Dringende Sicherheitsinformation

Austausch des Netzteils bei Pflegebetten der Ecofit-Reihe

13.05.2024

Steckernetzteil SMPS - PS1102

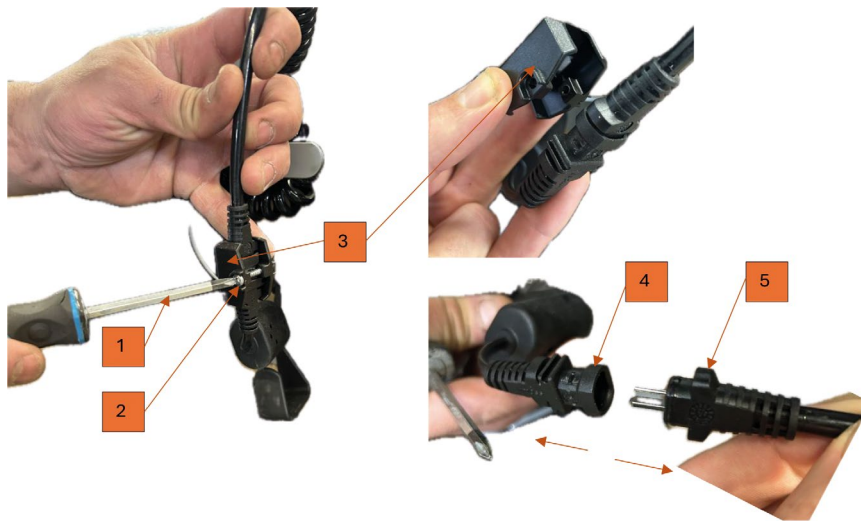
Dies betrifft ausschließlich die Ecofit-Pflegebetten mit dem verbauten Netzteil **MC 115L-90-EU** (Hersteller limoss GmbH) und einer Ausgangsspannung von **35V**. In der beigefügten Liste werden die Seriennummern aller Produkte aufgeführt (siehe Deckblatt), bei denen ein Austausch des Netztesiles notwendig ist.

In einem Test durch ein externes Testinstitut wurde festgestellt, dass die Möglichkeit einer normativen Grenzwertüberschreitung der leitungsgebundenen Emission bestehen kann. Diese Überschreitung kann bei der Anwendung mit einer Belastung über 185kg auftreten.

Bitte tauschen Sie bei Pflegebetten der Ecofit-Reihe in Ihrem Bestand oder bei der nächsten Wartung das Netzteil MC115L-90-EU gegen das von tecfor care kostenfrei zur Verfügung gestellte Netzteil PS1102 aus. Eine Anleitung zum Austausch finden Sie im Anhang dieses Schreibens.

1. Um das bisherige verbaute Netzteil zu demontieren, müssen Sie mit einem Kreuzschlitzschraubendreher (1) die Schraube (2) an der Sicherungskappe der Steckerverbindung lösen.
2. Anschließend können Sie die Schutzkappe (3) mit geringem Kraftaufwand herausnehmen.
3. Jetzt lösen Sie die Steckerverbindung (4+5) durch Ziehen in entgegengesetzte Richtung.

1. Nehmen Sie den neuen Stecker aus dem Lieferumfang und montieren es in entgegengesetzter Richtung, wie unter Abschnitt „Demontage“ beschrieben.
2. Nachdem die Schritte 3-1 durchgeführt wurden, ist das Netzteil einsatzfähig und kann wieder an das Stromnetz angeschlossen werden.
